Polder Bellenkopf / Rappenwört

Anlage zur Synopse Nr. 5

Sanierung HWD XXV
Untersuchung von Alternativen zum Ausbau
einschließlich Ergänzung

Version 2

Abbildung 3: Lageplan und Querschnitt der Alternative 2

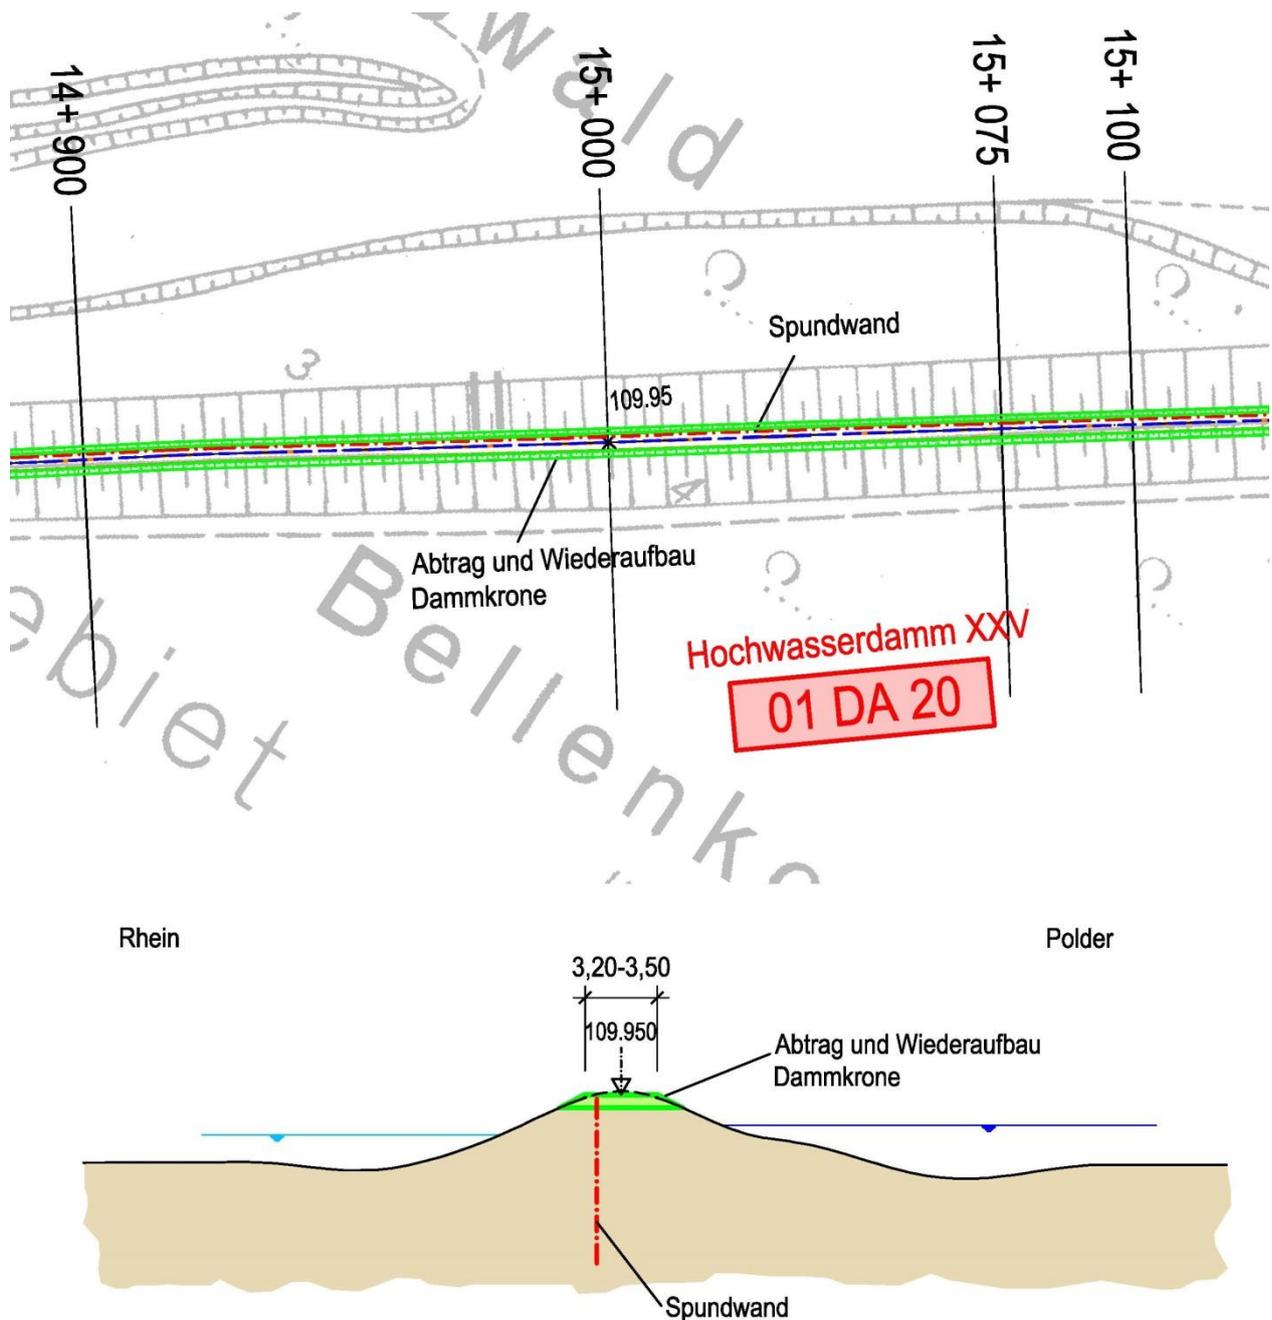
Anstelle eines Erddammes wird mit der Alternative 2 eine Hochwasserschutzwand in Form einer tiefengestaffelten Spundwand in der Dammachse (Krone) des HWD XXV vorgeschlagen (s. Abbildung 3).

Die Spundwand übernimmt bei dieser Alternative den Schutz vor Hochwasser. Der vorhandene Damm ist nur noch als Vorschüttung bzw. Hinterfüllung der Spundwand vorhanden.

Vorgesehen ist der Einbau der Spundwand unter Inanspruchnahme des Weges auf der Dammkrone und der vorhandenen Zufahrtsrampen. Der Weg bzw. die Dammkrone weist jedoch eine zu geringe Breite für die Aufstellung des Rammgerätes auf. Zur Erlangung einer erforderlichen Aufstandsfläche für das Rammgerät ist die Dammkrone zu kappen und tiefer zu legen. Nach dem Einbringen der Spundwand ist die erforderliche Dammkronenhöhe durch Einbau von Erd- und Wegebbaumaterial wieder herzustellen.

Durch den Einbau der Spundwand wird eine direkte Durchsickerung des Dammes und auch der Kontaktfläche mit gewachsener Decklage/Kiessande (Rheinkiese) behindert, was grundsätzlich positiv im Hinblick auf die Standsicherheit der Böschungen und der Erosionsgefahr entlang der Schichtgrenze Decklage/Kiessande ist. Allerdings wird die Sickerlänge im Bereich der Dammaufstandsfläche deutlich verringert, wenn keine Sanierung des Bestandsdammes mit Dammverbreiterung und Dammbermenwegen durchgeführt wird. Im Hinblick auf die Erosionssicherheit ist die Spundwand aus hydraulischen Gründen ca. 8 bis 12 m lang auszubilden. Eine Tiefenstaffelung kann daher nicht erfolgen.

Die Gefahr von Böschungsrutschungen am bestehenden Damm ist im Hochwasserfall nicht auszuschließen. Nach Hochwasserereignissen auftretende Böschungsrutschungen sind auszubessern und zu sanieren.

Zusammenfassend ist davon auszugehen, dass bei Realisierung der Alternative 2 die hydraulische Trennung erreicht wird, während die Vorgabe, Zugänglichkeit der Bauwerke einschließlich Spundwand und Dammverteidigung nicht erfüllbar sind. Daraus wird ersichtlich, dass die technischen Vorgaben nicht eingehalten werden.

Somit ist die Alternative 2 aus technischer Sicht nicht umsetzbar.

Abbildung 1: Querschnitt mit Böschungsneigungen 1 : 2,5

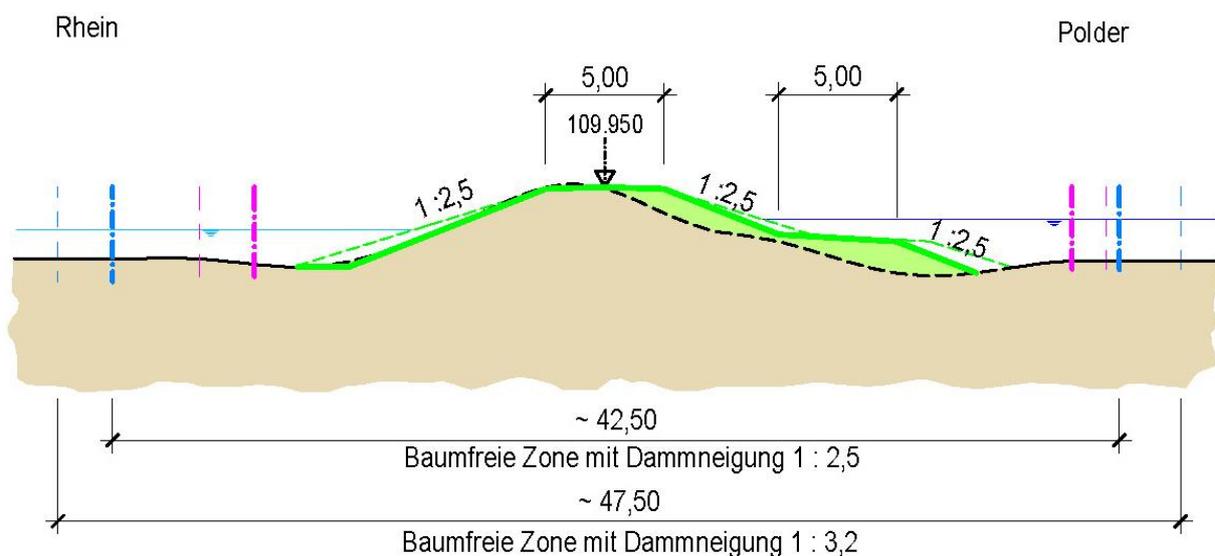
In Ergänzung zu Ziffer 3.4 „Änderungen im konstruktiven Aufbau des Dammes, so dass ein schlankerer Damm ohne Eingriff in den Wald möglich wird (Alternative 3)“ werden an dieser Stelle technische Betrachtungen für eine Dammneigung 1 : 2,5 durchgeführt und deren Auswirkungen diskutiert.

Diese veränderte Trenndammkonstruktion ist in nachfolgender Abbildung 1 dargestellt. Gestrichelt eingetragen ist die eingereichte Planung mit Böschungsneigungen von jeweils 1:3,2 sowie zum Vergleich die Ränder des Dammschutzstreifens und der baumfreien Zone.

Eingereichte Planung, Neigung 1:3,2	Alternativbetrachtung, Neigung 1:2,5	Differenz
	[m]	[m]	[m]
Dammaufstandsbreite	ca. 30,00	ca. 26,50	ca. 3,50
gesamt in Anspruch zu nehmende Breite (einschl. Dammschutzstreifen und baumfreie Zone)	ca. 47,50	ca. 42,50	ca. 5,00

Breite von ca. 5,00 m festzustellen ist. Auf die Ausbaustrecke von ca. 4,5 km hochgerechnet beträgt die Flächeneinsparung gegenüber der eingereichten Planung ca. 2,25 ha.
